Gemeinde Altenbeken

Verwaltungsvorlage

BA/038/10

Betreff: Planungen der Gemeinde Altenbeken i.S. "Windenergie"

5.1. Antrag des Herrn Friedhelm Böger, Dr.-Pieper-Straße 4, 33175 Bad Lippspringe, auf Errichtung und Betrieb einer Windkraftanlage Typ ENERCON E-82 mit 2.300 kW Leistung und einer Nabenhöhe von 108,38 m (Baugrundstück: Gemarkung Schwaney, Flur 1, Flurstück 97)

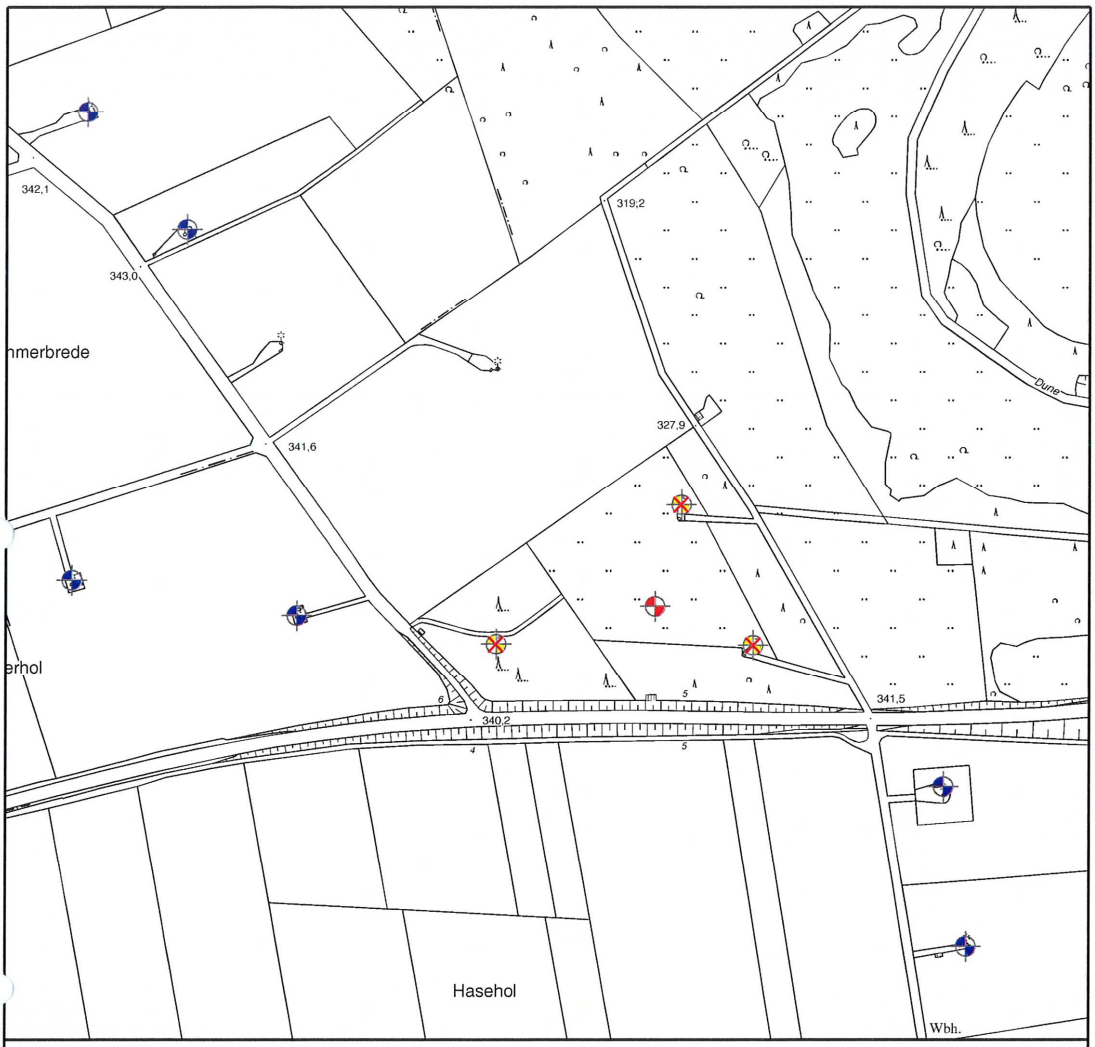
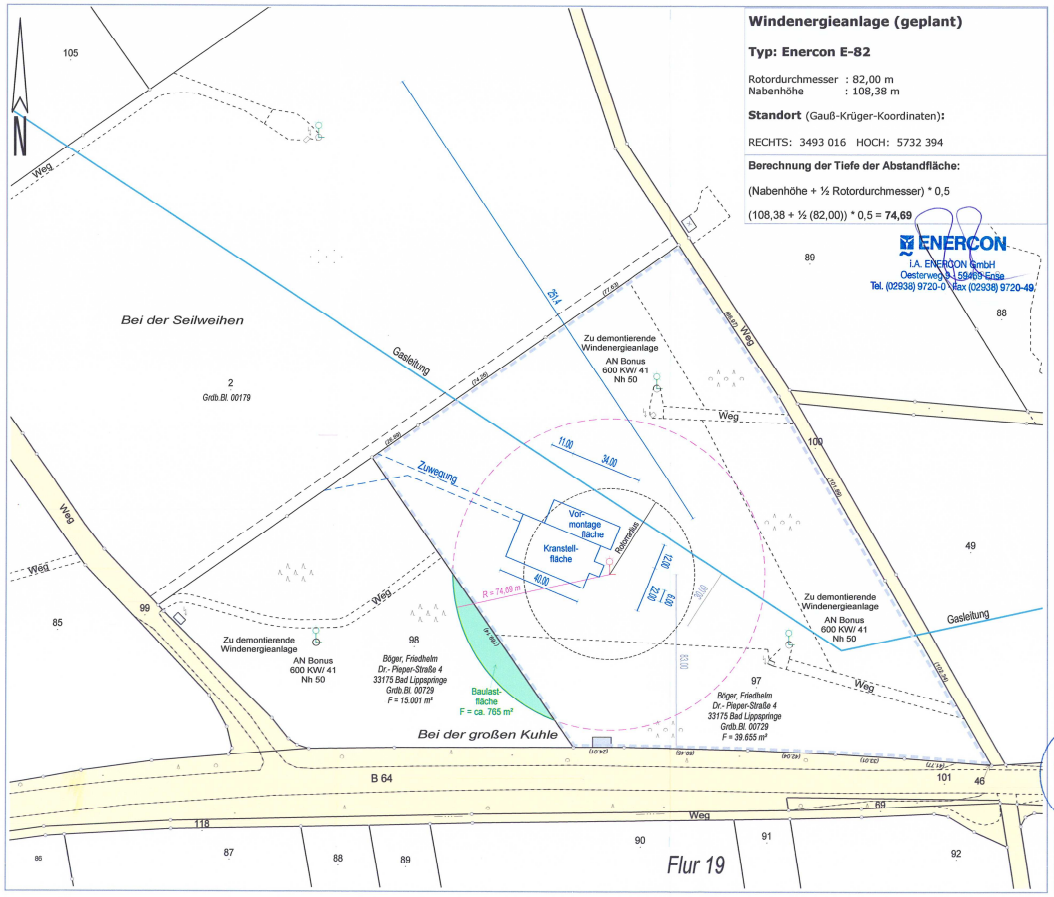
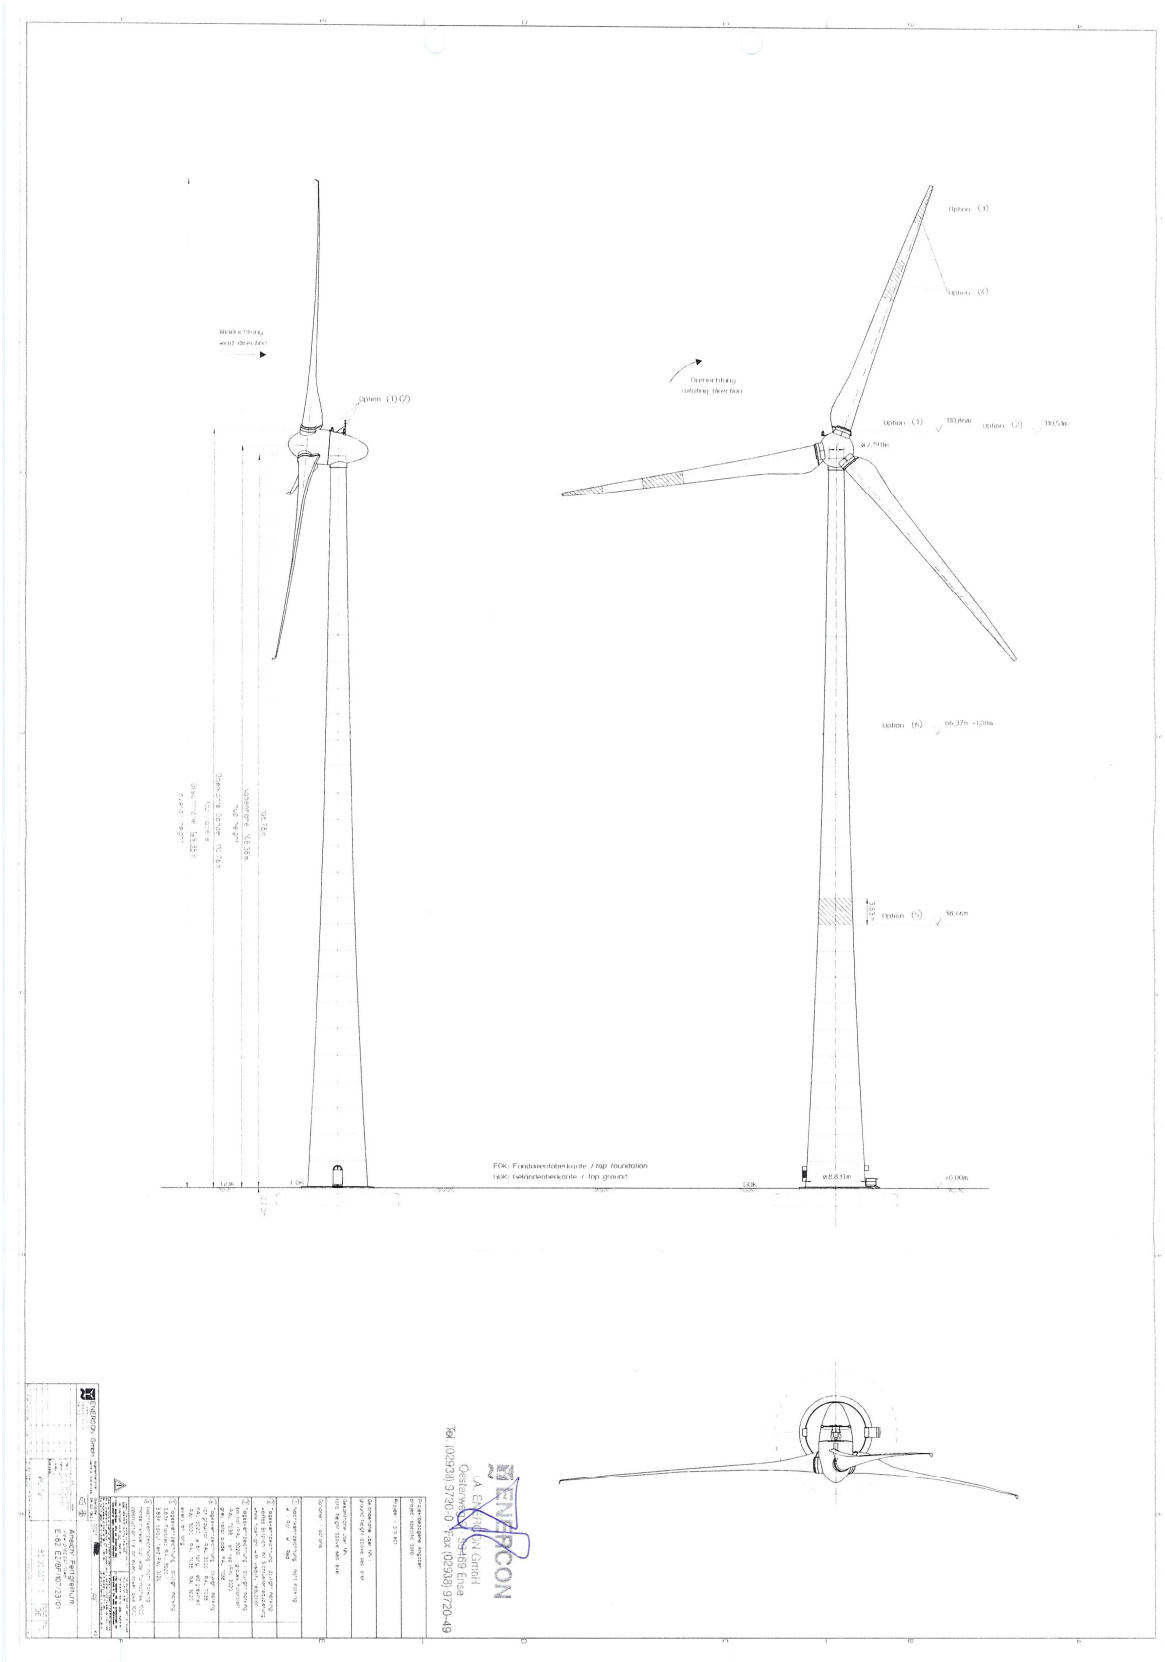
Die geplante Anlage wird eine Gesamthöhe von 149,38 m haben. Mit dem Neubau und Betrieb der beantragten WEA sollen drei Anlagen repowered (demontiert) werden. Die zu demontierenden drei Anlagen sind WEA des Typs AN Bonus 600 / 41 mit einer Nennleistung von jeweils 600 kW, einer Nabenhöhe von 50 m und einem Rotordurchmesser von 41 m (Gesamthöhe jeweils 70,5 m). Der geplante Standort der neuen Anlage befindet sich leicht außerhalb der im Rahmen der 6. Änderung des Flächennutzungsplanes im Jahre 1994 ausgewiesenen Windvorrangzone. Gem. dem bauleitplanerischen Konzept wird sich der Standort zukünftig voraussichtlich innerhalb einer Windvorrangzone befinden.

Die Verwaltung wird beauftragt das Einvernehmen gem. § 36 Baugesetzbuch zu erteilen. Die Einvernehmenserteilung erfolgt unter dem Vorbehalt, dass die drei 600 kW-Anlagen demontiert werden und dass der Standort der beantragten neuen Anlage so verschoben wird, dass er innerhalb der rechtskräftig ausgewiesenen Windvorrangzone liegt. Für den Fall, dass keine Verschiebung des geplanten Standortes seitens des Antragstellers erfolgt, wird die Verwaltung beauftragt die Zurückstellung des Baugesuches gem. § 15 Abs. 3 Baugesetzbuch bei der Baugenehmigungsbehörde zu beantragen.

5.2. Antrag der Buker Windkraft GmbH & Co. KG, Teichweg 6, 33100 Paderborn, auf Errichtung und Betrieb einer Windkraftanlage Typ ENERCON E-82 mit 2.000 kW Leistung und einer Nabenhöhe von 108,38 m (Baugrundstück: Gemarkung Buke, Flur 2, Flurstück 29)

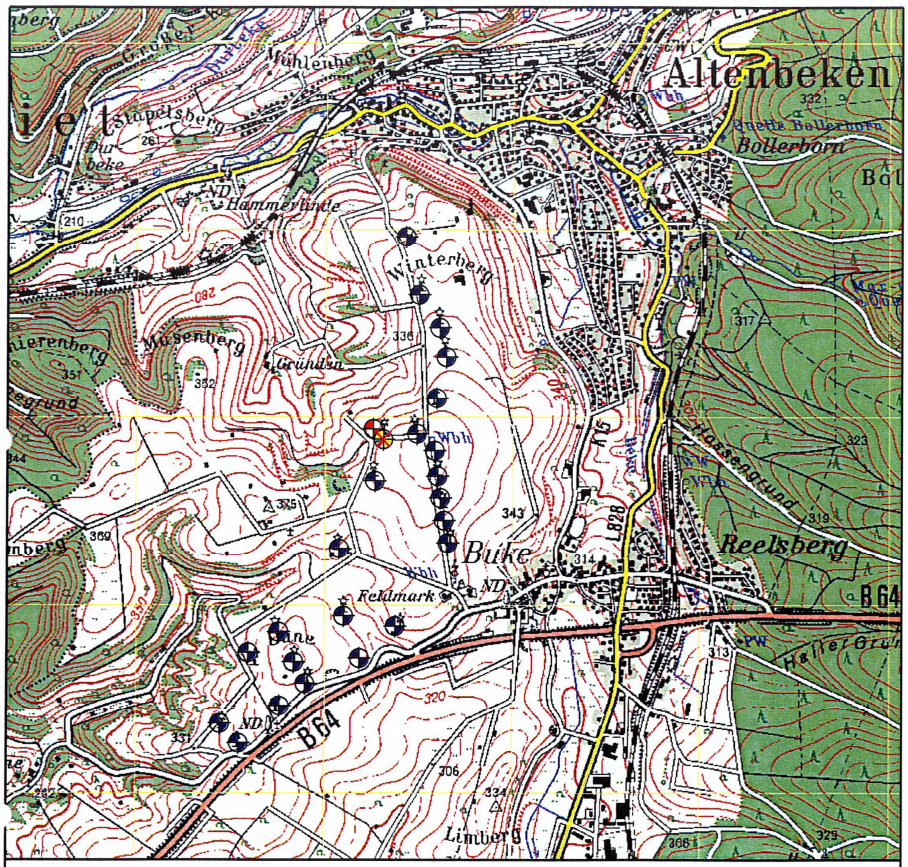
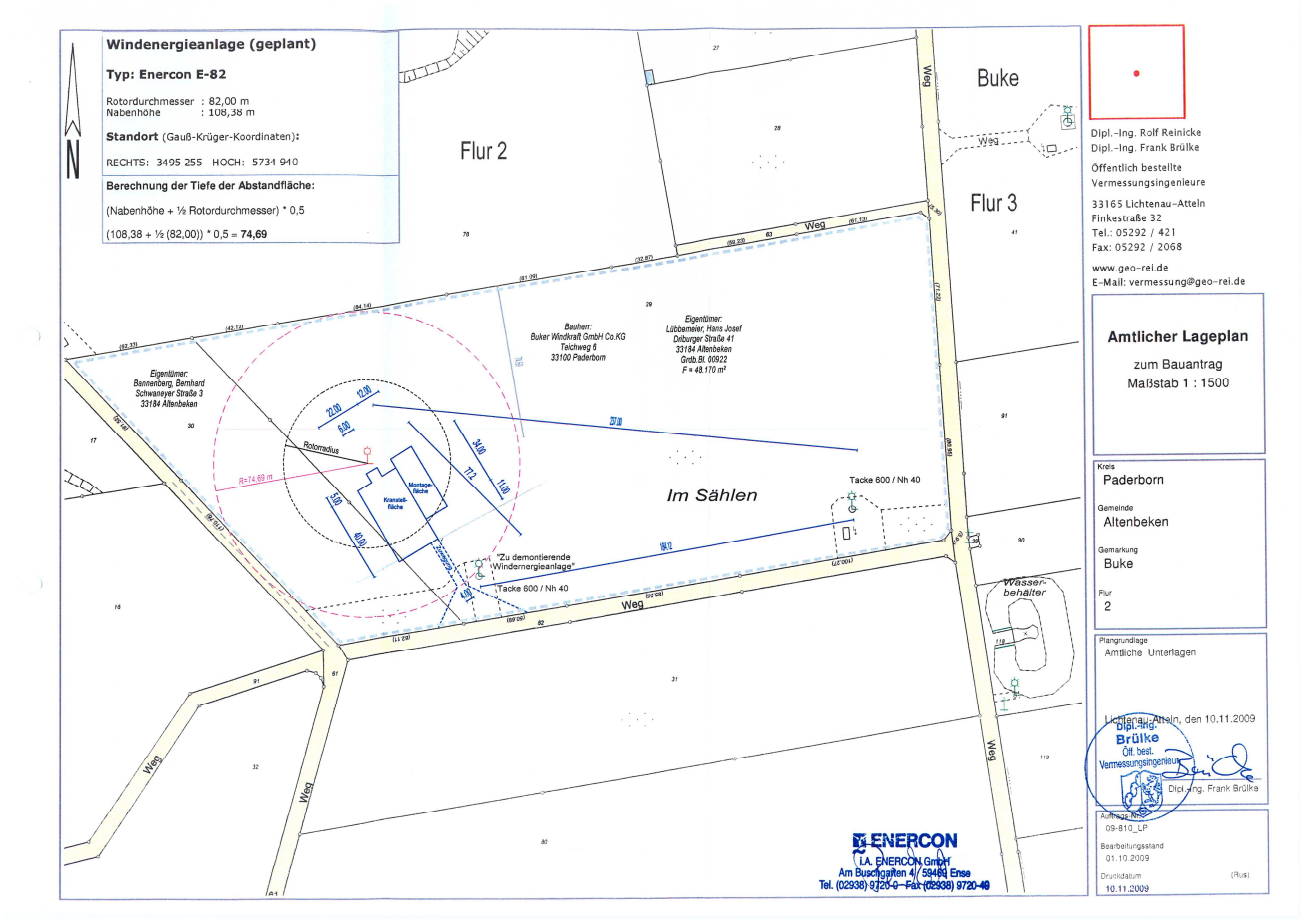
Der beantragte Standort der neuen Anlage befindet sich außerhalb der im Rahmen der 6. Änderung des Flächennutzungsplanes der Gemeinde Altenbeken im Jahre 1994 ausgewiesenen Windvorrangzonen. Das Bauvorhaben ist deshalb an dem beantragten Standort nicht zulässig. Der Antrag wurde zwischenzeitlich zurückgenommen. Es ist nicht auszuschließen, dass der Antragsteller im Rahmen eines neuen Antrages den Standort der geplanten Anlage so weit nach Osten verlagert, dass sich der Standort innerhalb der im Jahre 1994 ausgewiesenen Windvorrangzone befindet. Da für diesen Bereich noch offenen Fragen im Zusammenhang mit der Landschaftsschutzgebietsverordnung bestehen (siehe Ausführungen unter 4.2) würde die Verwaltung eine entsprechende Neubeantragung zum Anlass nehmen, das Baugesuch gem. § 15 Baugesetzbuch zurückstellen zu lassen.

Entfällt (Antrag wurde zurückgezogen)
